SATA Alpe d'Huez

Projet de remplacement du télésiège du Villaraïs et aménagements associés *Villard Reculas / Huez (38)*

Note en réponse à l'avis délibéré de la MRAe n°2025-ARA-AP-1931 du 23/09/2025

10 octobre 2025
N/Réf. : 2022022

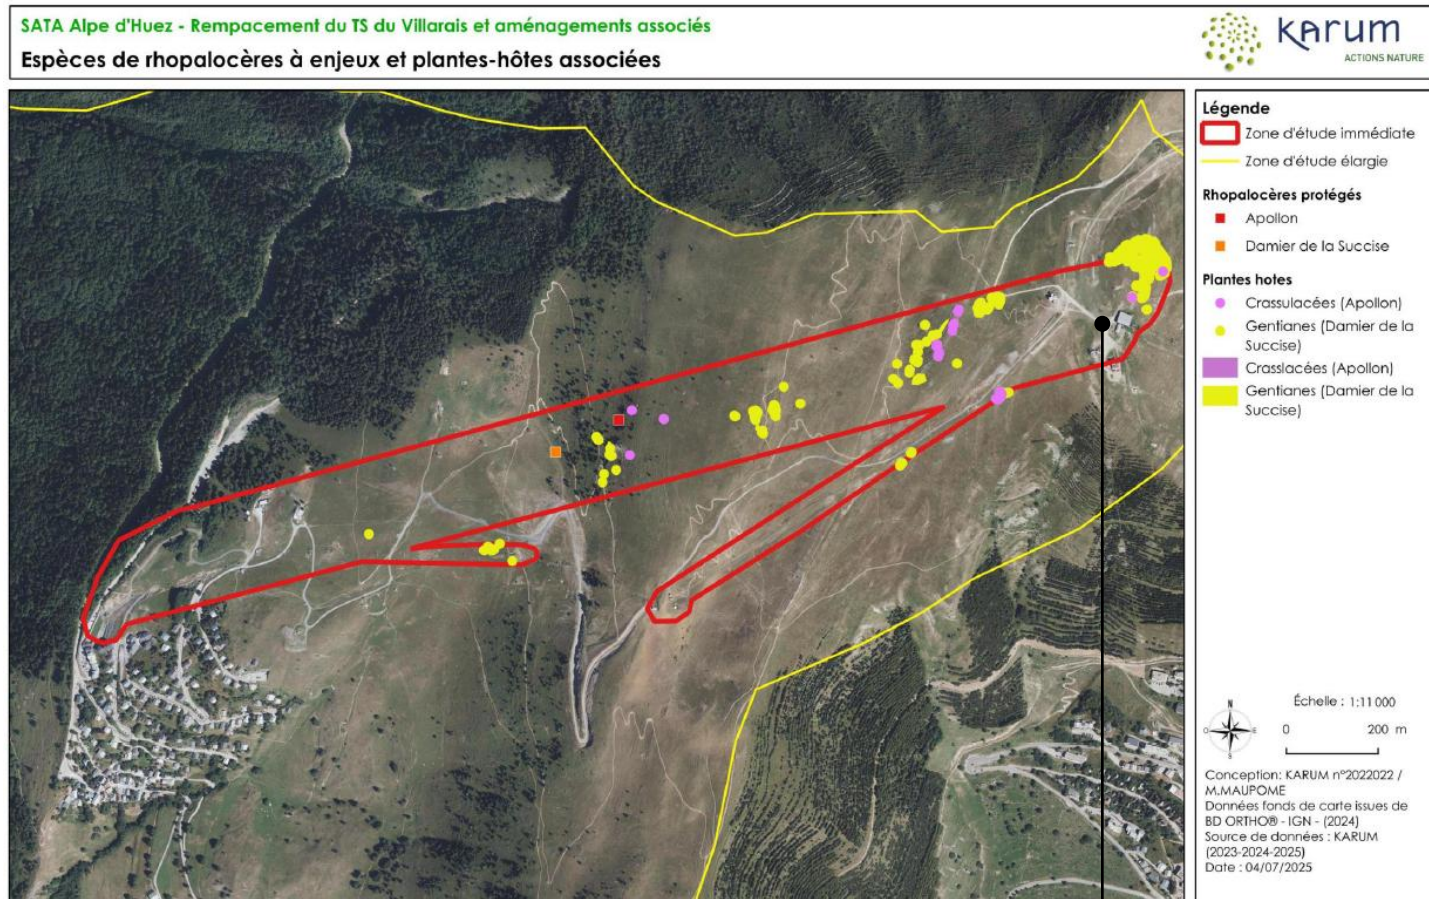
N° DE PAGE DE L'AVIS	REMARQUE DE LA MRAE
8	Au regard du projet arrêté du PLU de Villard-Reculas, le projet est en zone Adm mais partiellement en dehors de la trame du règlement graphique au titre de l'article L. 151-38 du Code de l'urbanisme, dans laquelle seuls peuvent être « autorisés les aménagements en vue de la pratique du ski et les remontées mécaniques ». Le règlement de la zone Adm tel que rédigé dans le projet de PLU permet le projet, cependant, il a fait l'objet d'une réserve dans l'avis de l'État.

Le PLU de la commune de Villard-Reculas, initialement approuvé le 17 décembre 2005, est en cours de révision : l'enquête publique s'est terminée le 6 septembre 2025. La commune souhaite arrêter le PLU en décembre.

L'avis de l'Autorité environnementale n° 2025-ARA-AUPP-1589, rendu le 24 juin 2025 sur la révision du PLU, est dans l'ensemble positif. La synthèse mentionne un projet de PLU « vertueux » (p 3).

L'Autorité environnementale a cependant indiqué à la commune de Villard-Reculas l'oubli du recensement du tracé de la télécabine actuelle du Villarais dans la trame du règlement graphique. La réponse de la commune a été intégrée lors de la procédure : le tracé sera bel et bien mentionné dans le PLU final (décembre 2025).

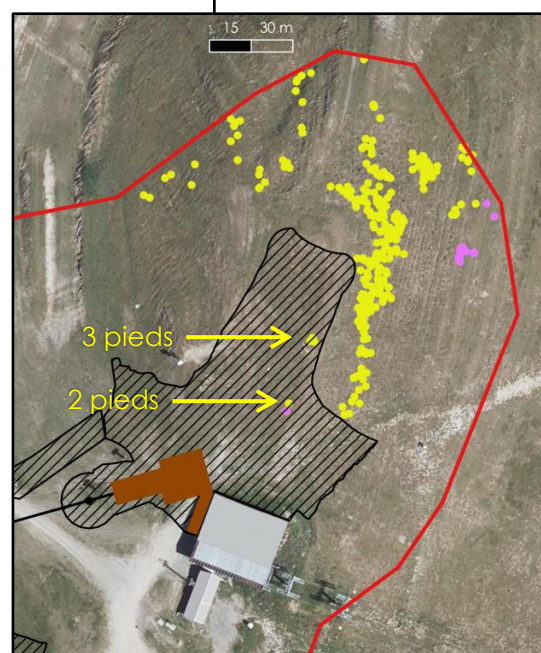
N° DE PAGE DE L'AVIS	REMARQUE DE LA MRAE
10	L'Autorité environnementale recommande de présenter la localisation des pieds de Gentiane, plante-hôte du Damier de la Succise.

L'étude d'impact présente page 115 une cartographie des plantes hôtes associées aux espèces de rhopalocères à enjeux recensées sur la zone d'étude, comprenant la localisation des pieds de Gentianes (points jaune), plante hôte du Damier de la Succise.

L'analyse des incidences en page 172 de l'étude d'impact dénombre 5 pieds de Gentianes impactés par le projet, mis en perspective parmi les 664 pieds relevés sur la zone d'étude.

Ces pieds sont impactés par les terrassements prévus sur le secteur du Signal 2100 pour le tapis neige, tandis que l'ensemble des pieds de Gentiane relevés sont évités dans le choix des emprises de terrassements et d'emplacement des pylônes.

A noter que les incidences résiduelles sur le Damier de la Succise sont jugées négligeables.

Localisation du canal de Sarrasin sur la zone d'étude. Source : DatAra, KARUM.

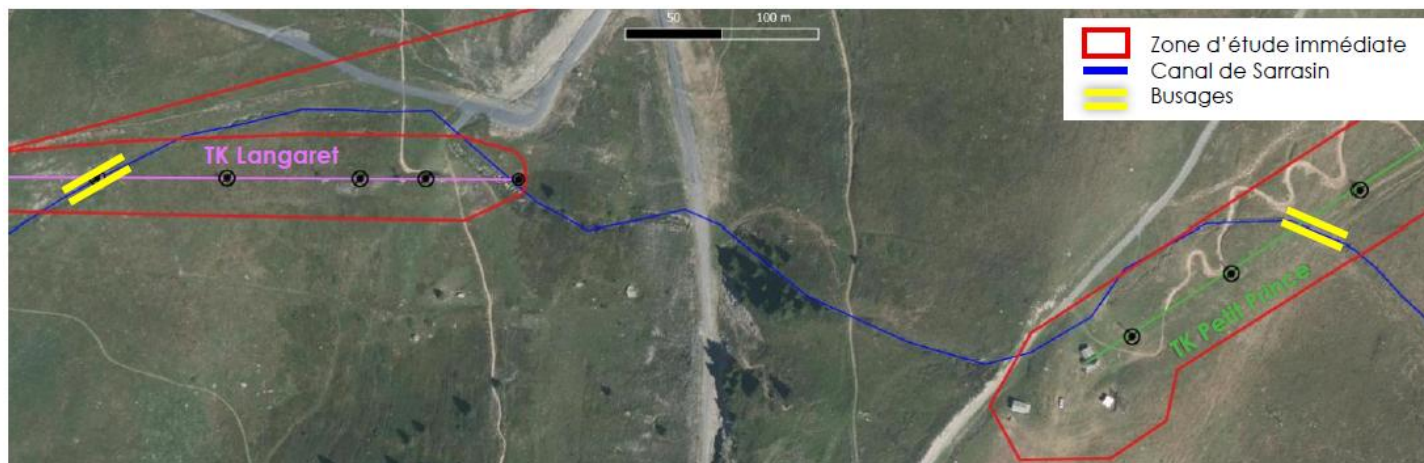
N° DE PAGE DE L'AVIS	REMARQUE DE LA MRAE
13	L'Autorité environnementale recommande de présenter des mesures pour éviter ou réduire et si besoin compenser l'impact potentiel de l'augmentation des teneurs en matières en suspension dans le canal de Sarrasin.

Pour rappel, le canal de Sarrasin est traversé par la zone d'étude en 3 endroits dont 2 sont busés :

L'emplacement de la poulie-retour du TK Langaret est étudié de façon à ne pas impacter la morphologie du cours d'eau. Le canal est connu de l'ensemble des intervenants du chantier, toutefois une augmentation accidentelle et temporaire de la teneur en matières en suspension n'est pas à exclure lors de la phase chantier.

Cette incidence directe sur le milieu aquatique sera réduite par la mise en place de dispositifs filtrants (type boudins de coco) sur les zones où les ruissellements des eaux du chantier rejoignent le réseau hydrographique. Le cas échéant, le maître d'ouvrage s'engage à faire installer ce type de dispositif, conformément aux préconisations de la ME1 (p 231) de l'étude d'impact.

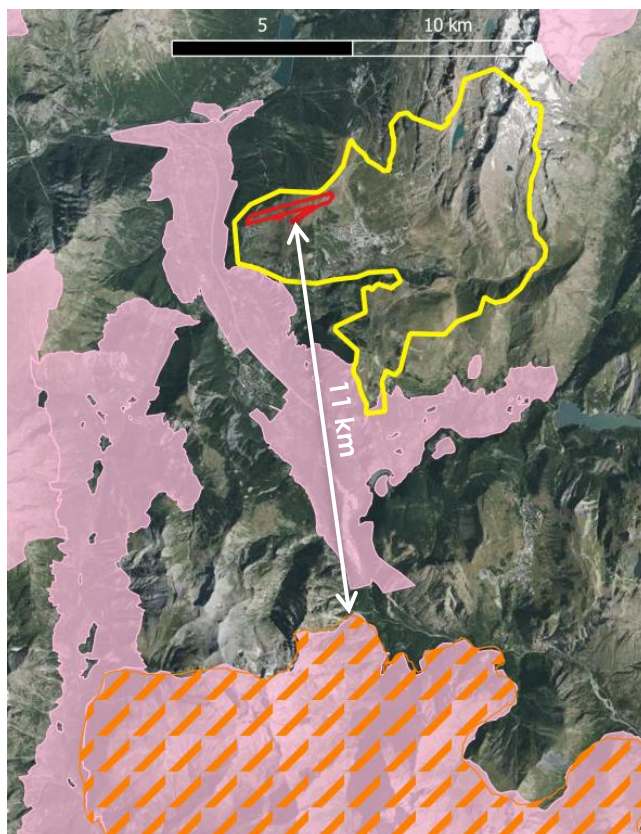
N° DE PAGE DE L'AVIS	REMARQUE DE LA MRAE
13	L'Autorité environnementale recommande de compléter l'évaluation des incidences Natura 2000 notamment sur les rapaces.

La cartographie p 88 de l'étude d'impact localise les sites Natura 2000 à proximité de la zone d'étude. La plus proche est une **Zone Spéciale de Conservation** (rose ci-dessous), classée Natura 2000 sur Directive **Habitats**. A noter qu'il s'agit de la Plaine de Bourg d'Oisans, située au plus proche à 570 m à vol d'oiseau et à des altitudes bien plus basses que celles de la zone d'étude.

S'agissant d'un site dont les enjeux de conservation concernent des habitats et des espèces animales et végétales, ceux-ci sont étudiés en p 163 de l'étude d'impact. Il en résulte qu'aucun habitat d'intérêt communautaire ni aucun habitat d'espèce d'intérêt communautaire n'est présent sur la zone d'étude. En effet, les habitats justifiant la désignation du site relèvent essentiellement des milieux humides de fonds de vallée et de la plaine de Bourg d'Oisans. La zone d'étude étant située entre 1 500 et 2 100 m d'altitude, les habitats concernés sont complètement différents de ceux concernés par la zone Natura 2000 (ZSC) la plus proche. Rappelons qu'en montagne, la notion de distance « à vol d'oiseau » a très peu de sens écologique. Ici, le relief et la différence d'altitude permettent de justifier un enjeu et un niveau d'incidence nuls au regard la zone Natura 2000 de la plaine de Bourg d'Oisans.

Les sites Natura 2000 classés selon la Directive **Oiseaux** sont les **Zones de Protection Spéciale** (orange rayé ci-contre). La plus proche, celle des Ecrins, se situe à 11 km de la zone d'étude.

Les grands rapaces justifiant la désignation de ce site pouvant couvrir de grandes distances en vol, il n'est pas exclu que la présence de certains rapaces en provenance des Ecrins puisse être constatée sur la zone d'étude.

Cette éventualité a été étudiée dans l'évaluation des incidences sur l'avifaune et les grands rapaces, au chapitre « Incidences – Biodiversité – Avifaune », p 179 de l'étude d'impact.

Des mesures d'évitement et de réduction, synthétisées précédemment en page 10 du présent mémoire, sont proposées dans l'étude d'impact et permettent de conclure, sur avis d'expert, à un **niveau d'incidence négligeable sur l'avifaune, dont les espèces ayant justifié la désignation du site Natura 2000 « Les Ecrins ».**

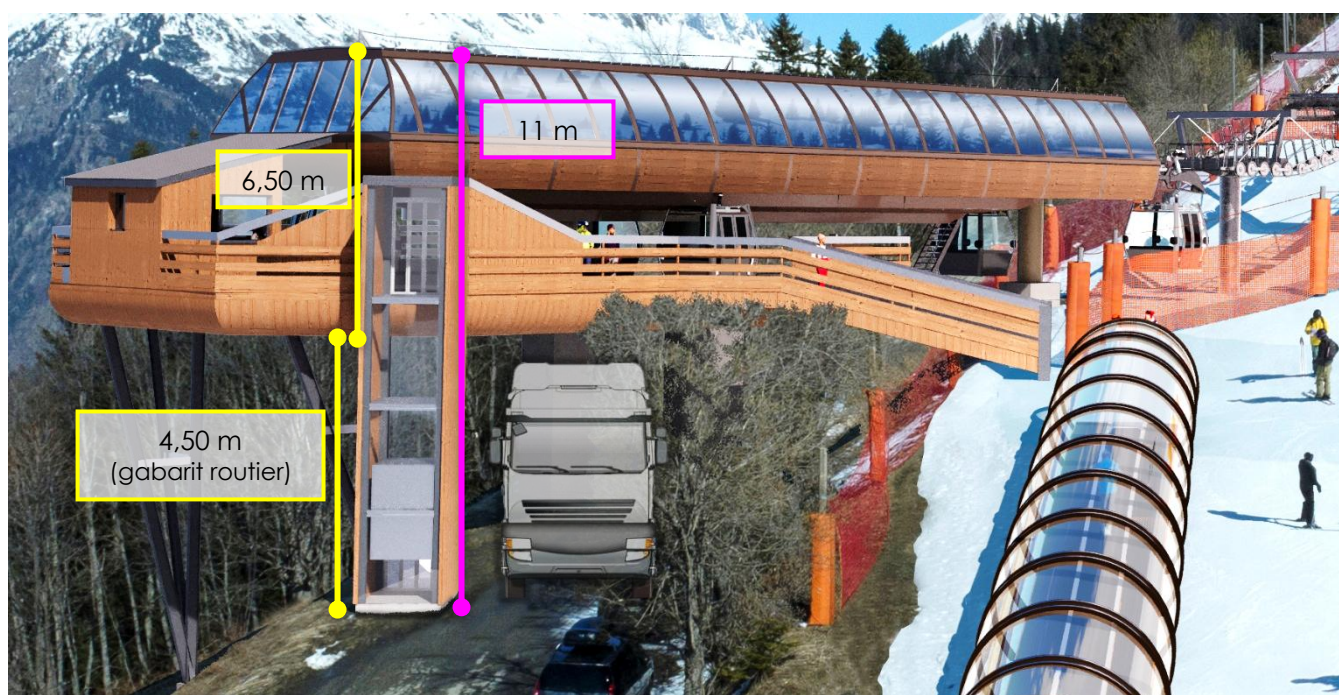
N° DE PAGE DE L'AVIS	REMARQUE DE LA MRAE
14	L'Autorité environnementale recommande de renforcer la prise en compte du paysage dans la conception de la gare aval, en travaillant son lien avec la route et le parking, et en prenant en compte les résultats des études géotechniques.

Le choix de conception de la gare aval de la nouvelle TC du Villarais se porte sur un effet de suspension au-dessus de la route de façon à raccorder le niveau de la gare avec le terrain naturel du bas de la piste sans consommer d'espace supplémentaire sur le front de neige.

La hauteur disponible sous le bâtiment est conforme au gabarit routier. Au total, la hauteur de l'ensemble du bâtiment s'élève à 11 m au-dessus du niveau de la route.

A noter que le nouveau bâtiment de gare n'est visible ni du village ni des chalets, du fait de la topographie du secteur. Aucune covisibilité ne viendrait impacter la qualité paysagère des résidents. Le maître d'ouvrage précise que, parmi les variantes envisagées, la solution d'une gare « suspendue » permet un raccord avec le front de neige avec le minimum d'impact visuel : dans le cas où la gare aurait été posée sur le front de neige, les terrassements associés auraient entraînés un impact visuel bien plus conséquent, visible depuis les chalets et ce jusqu'à la reprise complète de la végétation.

Enfin, l'agence d'architectes Ateam est missionnée pour améliorer l'intégration paysagère des gares sur ce projet. Entre autres, la question de l'habillage bois pour la G1 est en cours de réflexion. De nouveaux visuels seront proposés ultérieurement, tenant compte des remarques concernant l'intégration paysagère et le choix des matériaux pour les bâtiments.

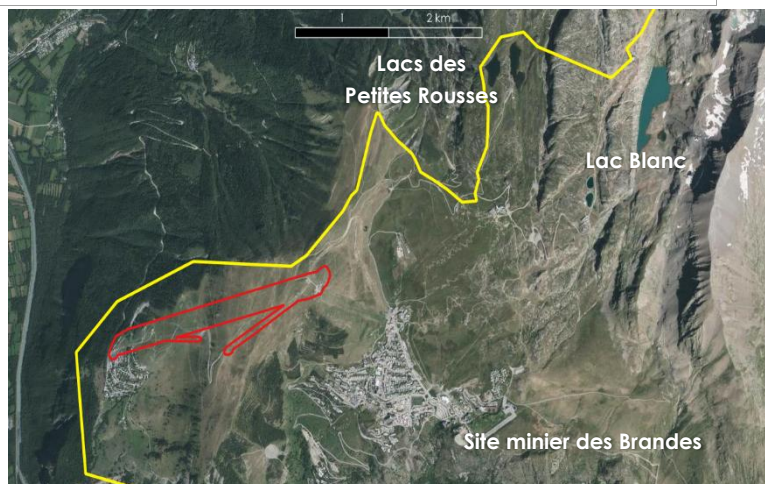
N° DE PAGE DE L'AVIS	REMARQUE DE LA MRAE
15	L'Autorité environnementale recommande de revoir l'analyse de covisibilité avec le site minier de Brandes, les lacs des petites Rousses et le lac blanc des Rousses en prenant l'attache de l'architecte des bâtiments de France et le cas échéant de prévoir des mesures pour éviter ou réduire toute covisibilité.

Les 3 sites évoqués se trouvent à distance et sur des versants topographiques très différents de la zone d'étude.

Les 3 vues modélisées suivantes permettent d'apprécier la topographie du secteur et la potentialité de covisibilités entre la zone d'étude et le site minier des Brandes, les lacs Bessons (des petites Rousses) et le lac Blanc.

La butte du Signal empêche toute covisibilité entre les 3 sites évoqués et la zone d'étude.

Seul le haut la butte du Signal présente d'éventuelles covisibilités avec les 3 sites. S'agissant d'un site déjà fortement anthropisé, avec des pistes et des bâtiments visibles en ligne de crête, il n'y a pas lieu d'évaluer une incidence supplémentaire sur les covisibilités avec les sites mentionnés.

D'autant plus, à terme, la gare amont de la TC du Villarais sera collée à la gare existante de la remontée en provenance d'Huez, réduisant l'impact visuel dans le paysage. La cohérence architecturale, étudiée dès la phase conception du projet, rend l'incidence du projet négligeable à cet égard.

Le pétitionnaire s'engage à prendre conseil auprès des Architectes des Bâtiments de France à ce sujet.

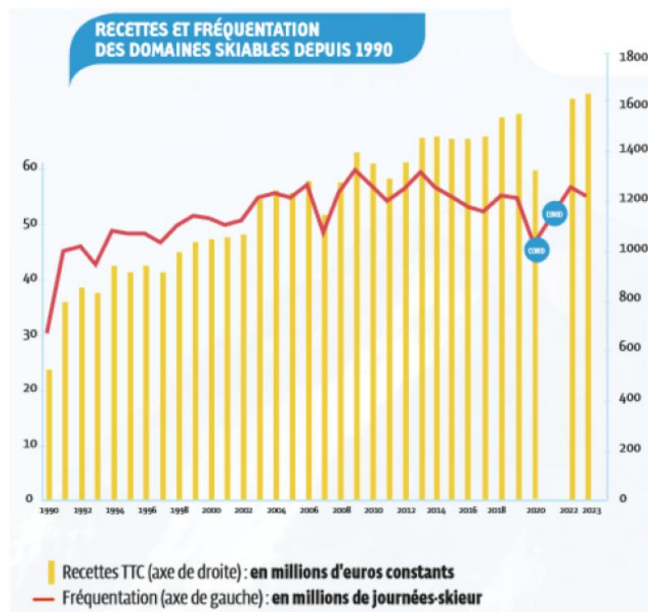
N° DE PAGE DE L'AVIS	REMARQUE DE LA MRAE
17	L'Autorité environnementale recommande : • d'estimer le report modal attendu de la liaison piétonne par télécabine vers Huez ; • d'estimer les évolutions des émissions de GES avec une approche globale, intégrant l'ensemble des opérations du grand Domaine et tenant compte d'une estimation étayée de la fréquentation induite par les effets cumulés de ces opérations ; • de prendre les mesures permettant de réduire, puis de compenser les émissions générées.

De plus le maître d'ouvrage démontre dans son évaluation environnementale (voir page 162 de l'évaluation environnementale) qu'il ne peut être conclu qu'un investissement dans un projet d'aménagement porté par un domaine skiable induise une hausse de la fréquentation significative. L'élément principal de cet argumentaire est rappelé ici :

Ce graphique montre que l'évolution de la fréquentation des domaines skiables, en nombre de journées-skieur, n'est en rien liée aux recettes des domaines skiables.

Or les investissements des domaines skiables sont dans l'ensemble proportionnels aux recettes, et variables selon les besoins du domaine en termes de sécurisation des pistes et des remontées.

Il n'y a donc aucun lien entre l'investissement dans de nouvelles remontées mécaniques comme la TC du Villaraire et la fréquentation du secteur.
